**ПАСПОРТ ДОСТУПНОСТИ**  
**объекта социальной инфраструктуры (ОСИ)**  
**муниципального бюджетного дошкольного образовательного учреждения «Детский сад комбинированного вида №29 «Ладушка» города Обнинска**  
**№ 1**

**АКТ ОБСЛЕДОВАНИЯ  
объекта социальной инфраструктуры  
К ПАСПОРТУ ДОСТУПНОСТИ ОСИ  
№ 1**

**Муниципальное бюджетное дошкольное образовательное учреждение «Детский сад комбинированного вида №29 «Ладушка» города Обнинска**

фото. 2

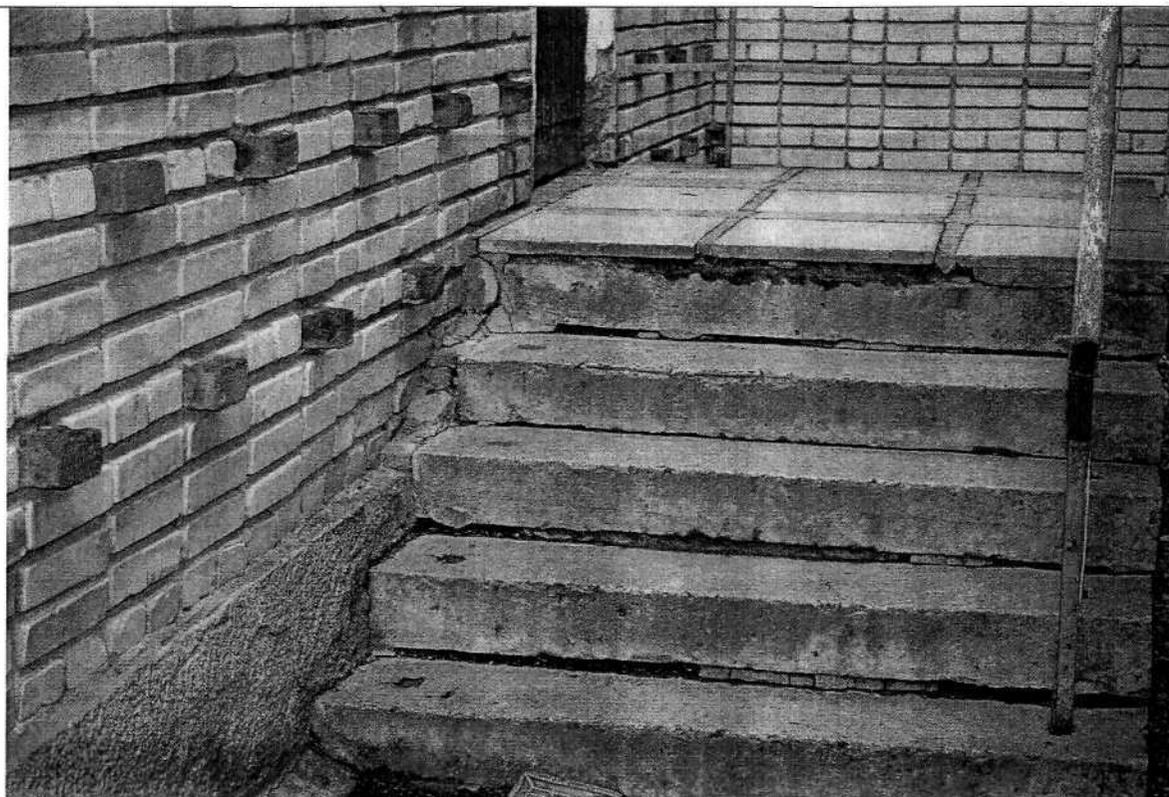
п/п	Наименование функционально-планировочного элемента	Наличие элемента			Выявленные нарушения и замечания		Работы по адаптации объектов	
		есть/нет	№ на плане	фото	Содержание	Значимо для инвалида (категория)	Содержание	Виды работ
.1	Лестница (наружная)	да			СП 59.13330.2016 п. 5.1.12	С	Необходимо нанести одну или несколько полос на краевые ступени лестничных маршей с шириной 8-10 см	Текущий
					СП 59.13330.2016 п. 5.1.12	С	Необходимо выдерживать расстояние между контрастной полосой и краем проступи от 0.03 до 0.04 м	Текущий
					СП 59.13330.2016 п. 5.1.12	С	Необходимо перед лестницей обустроить предупреждающие тактильно-контрастные указатели глубиной 0.5-0.6 метра на расстоянии 0.3 метра	Капитальный

от внешнего края проступи	
				СП 59.13330.2016 п. 5.1.14	К	Требуется установка пандуса или подъемного устройства	Капитальный
.2	Пандус (наружный)	нет		СП 59.13330.2016 п. 5.1.14	К	Необходимо установить пандус.	Капитальный
.3	Входная площадка (перед дверью)	да					
				СП 59.13330.2016 п. 6.1.4	К	Необходимо расширить входную площадку с пандусом до 2.2 на 2.2 метра	Капитальный
.4	Дверь (входная)	да		СП 59.13330.2016 п. 6.1.5	К	Необходимо заменить двери с учетом ширины одной дверной створки не менее 0.9 метров	Капитальный
				СП 59.13330.2016 п. 6.1.5	С,К,Г	Необходимо использовать наружные двери с смотровыми панелями из прочного ударостойкого материала	Текущий
				СП 59.13330.2016 п. 6.1.5	С,К,Г	Необходимо использовать двери с шириной смотровой панели не менее 0.15м	Текущий
				СП 59.13330.2016 п. 6.1.5	К	Необходимо устранить порог	Текущий
				СП 59.13330.2016 п. 6.1.6	С	Необходимо на прозрачных дверях установить контрастную маркировку в форме	Текущий

прямоугольника или в форме круга	
				СП 59.13330.2016 п. 6.1.7	С,К,Г	Необходимо установить знак доступности на входную дверь	Текущий
				СП 59.13330.2016 п. 6.1.8	С	Необходимо разместить тактильную плитку за 0.9 метра от навесной двери или 0.3 метра перед раздвижной	Текущий
.5	Тамбур	да		СП 59.13330.2016 п. 6.1.8	К	Необходимо расширить тамбур до 2.45 на 1.6 метра	Капитальный

Φοτο 4.

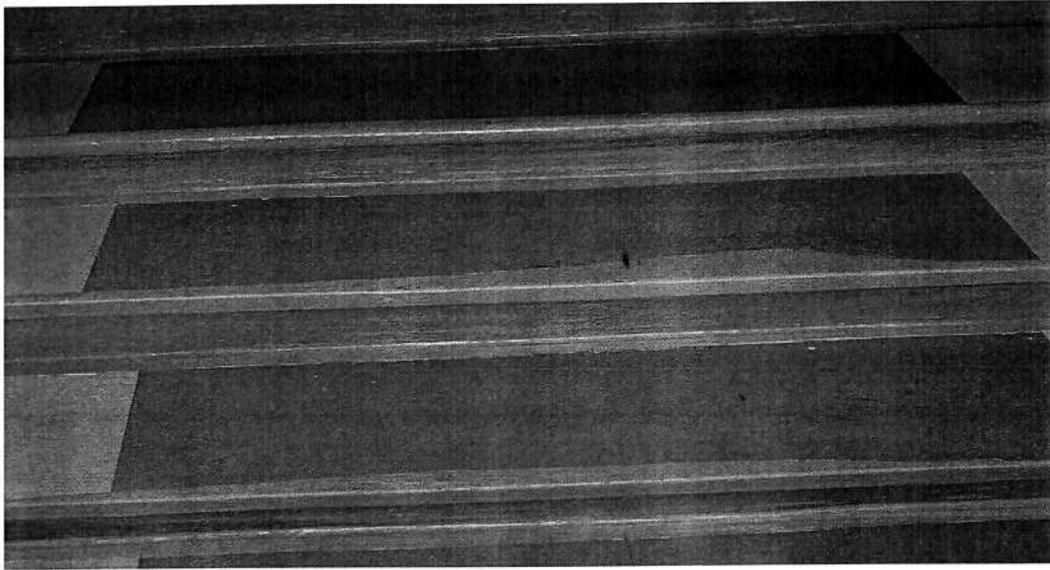
п/п	Наименование функционально-планировочного элемента	Наличие элемента			Выявленные нарушения и замечания		Работы по адаптации объектов	
		есть/нет	№ на плане	№ фото	Содержание	Значимость для инвалида (категория)	Содержание	Виды работ
.1	Коридор (вестибюль, зона ожидания, галерея, балкон)	да				С, О, К	Необходимо заменить напольное покрытие на противоскользящее по всем путям движения	Текущий
					СП 59.13330.2 016 п. 6.2.3	С	Необходимо расположить тактильно контрастные указатели на расстоянии 0,3 м от препятствия или дверного проема, если дверь открывается по ходу движения	Текущий
					СП 59.13330.2	С	Необходимо расположить тактильно контрастные указатели на расстоянии	Текущий
